Le 24 Novembre 1976

VEHICULES

MOTEUR

Evolution

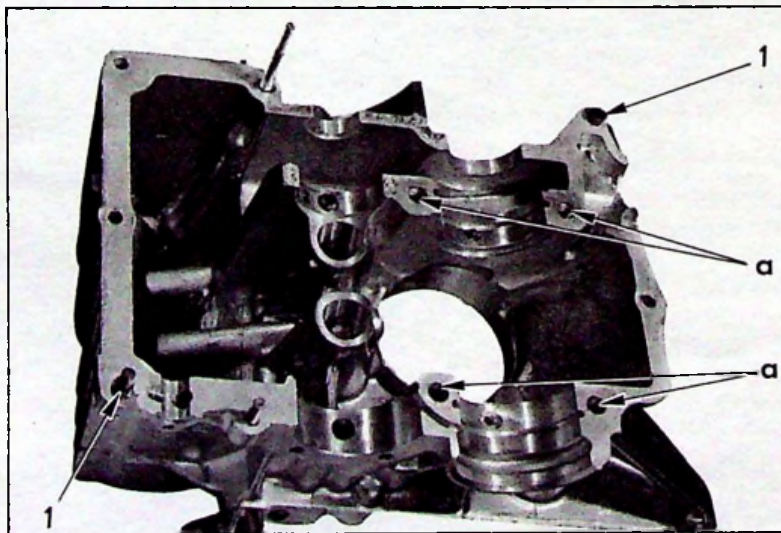
a) **RAPPEL** : Depuis Mars 1976, sur les moteurs 602 cm³, types M 28 et M 28/1, les lèvres du joint de palier arrière du vilebrequin possèdent des nervures formant micro-turbine.

Ceci a entraîné la suppression de la micro-turbine sur le vilebrequin et permis l'amélioration de l'état de surface dans la zone de portée du joint.

b) Depuis Octobre 1976, sur les moteurs tous types (435 cm³ et 602 cm³) l'étanchéité de l'assemblage des demi-carters moteur a été améliorée par :

- la pose de deux pieds de centrage (1),
- le remplacement, en « a » des quatre goujons par des vis,
- le plan de joint enduit de LOCTITE FORMETANCH, en remplacement du MASTI-JOINT.

Il est **IMPERATIF** de monter un joint, Réf. PR.26 126 729 K, avec micro-turbine, sur un vilebrequin sans micro-turbine.
